ORD. N° : 1030
ANT. : Proyecto de diseño de calzadas, escaleras, muros y/o veredas para diversos sectores de la ciudad de Antofagasta, del Pasaje Hernán Naranjo, desde Pje. Sgto. Candelaria hasta Pje. Eduardo Barrios, Antofagasta.
MAT. : Envía observaciones a proyecto de diseño de calzadas, escaleras, muros y/o veredas para diversos sectores de la ciudad de Antofagasta, del Pasaje Hernán Naranjo, desde Pje. Sgto. Candelaria hasta Pje. Eduardo Barrios, Antofagasta.
ADJ. : No hay

OFICIO ELECTRÓNICO

Antofagasta, 08 abril 2026

En relación al proyecto de pavimentación participativa, comunico a usted las siguientes observaciones:

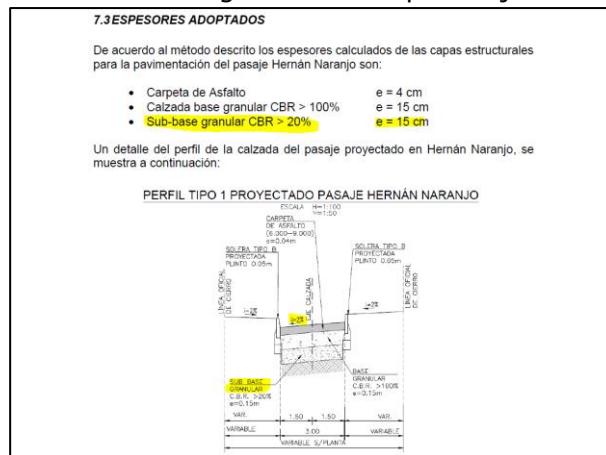
- 2.1. Actualizar NCh1508 en apartado 4.
- 2.2. Informe indica calicata 21 y 22, mientras que archivo DWG indica calicata 1 y 2, corregir discrepancia.
- 2.3. Corregir ubicación

5.2. Demolición

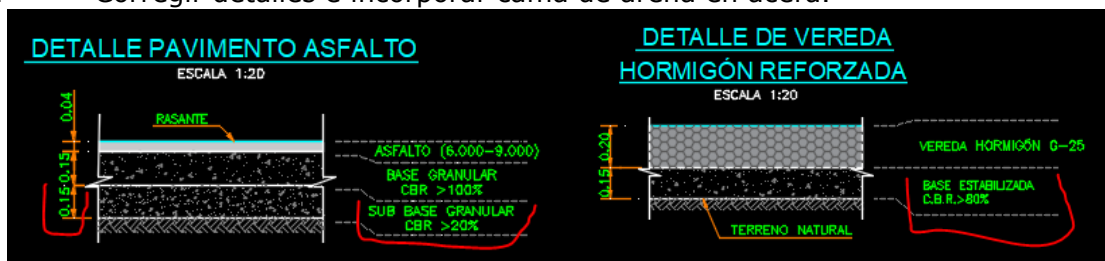
- 5.2.1. El retiro de soleras debe ser por unidad, debiendo remover la pieza completa.
- 5.2.2. Aparentemente existen soleras en pasaje Hernan Naranjo que no proyecta retirar.

- 5.2.3. En base a observación anterior, también debiese considerar demolición de calzada. Ratificar la presencia de carpeta asfáltica, tal que, en caso de existir, se considere su demolición.

- 5.2.4. Proyectar demolición de 0,5 m de calzada en Calle Juvenal Morla producto del retiro de soleras.
- 5.2.5. Mostrar "Solerillas" a extraer.
- 5.2.6. Considerar encuentro pasaje – pasaje en vía paralela a Sgto Candelaria.

5.3. Diseño Geométrico

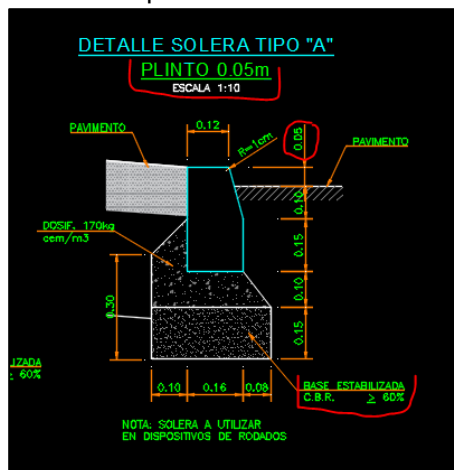
- 5.3.7. Incorporar detalle encuentro Calle – Pasaje.
- 5.3.8. Incorporar detalle encuentro Pasaje – Pasaje.
- 5.3.9. En caso de que Sgto. Candelaria no presente pavimento, confinar pavimento con soleras recostadas en el límite de proyecto.
- 5.3.10. Agregar detalle de empalme entre asfalto existente y asfalto proyectado.
- 5.3.11. Agregar detalle de junta de dilatación entre acera de 20 cm y 7cm del encuentro Calle – Pasaje.
- 5.3.12. Corregir detalles e incorporar cama de arena en acera.

- 5.3.13. Corregir detalle Solera tipo A

5.4. Perfil Longitudinal

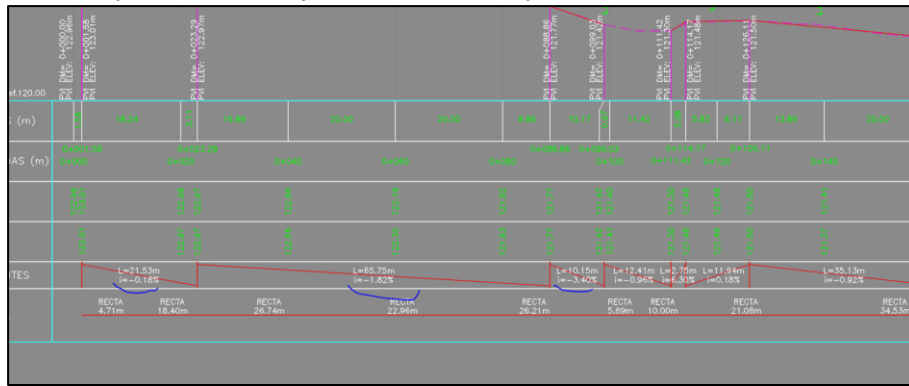
5.4.1. Cambios de pendiente mayores a 0,5% requiere diseño de curva vertical.

5.4.2. Pendiente mínima no debe ser inferior a 0,35%

5.4.3. Indicar el eje de Juvenal Morla.

5.5. Perfil transversal

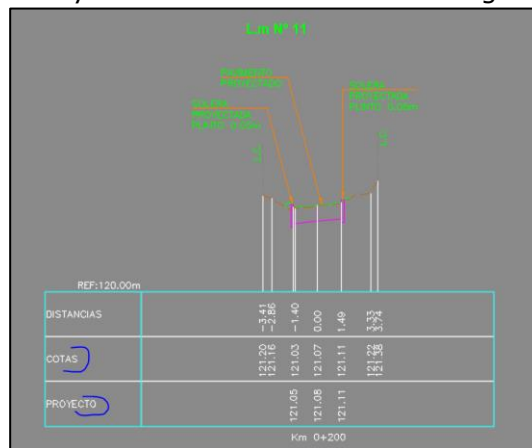
5.5.1. Relación entre H:V debe ser 1:10, en este caso presenta 1:5.

5.5.2. Indicar "Cota Terreno" y "Cota Rasante" dentro de la grilla.

5.5.3. Indicar a la derecha del cuadro con las cotas, el movimiento de tierra de cada perfil transversal.

5.5.4. Incorporar cuadro resumen con todo el movimiento de tierra.

5.5.5. No considerar bombeo en la calzada por tratarse de un Pasaje.

5.6. Aguas Lluvias

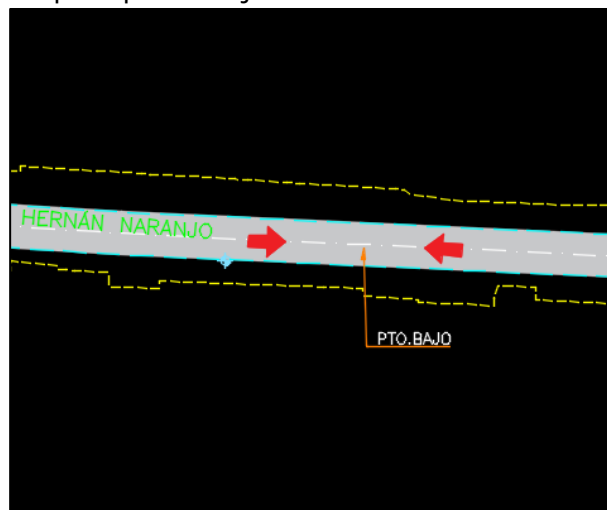
5.6.1. Proyectar solución para punto bajo

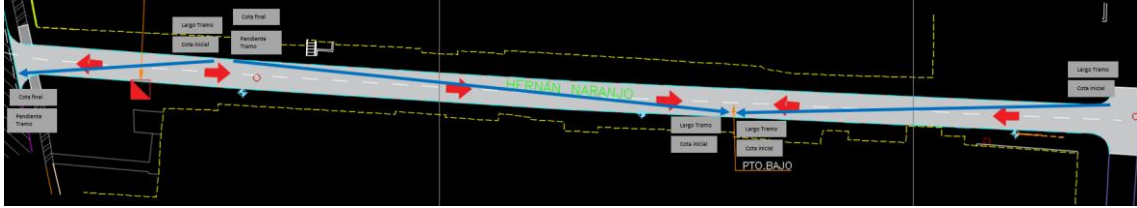
5.6.2. Mostrar cotas, pendiente y largo de cada tramo.
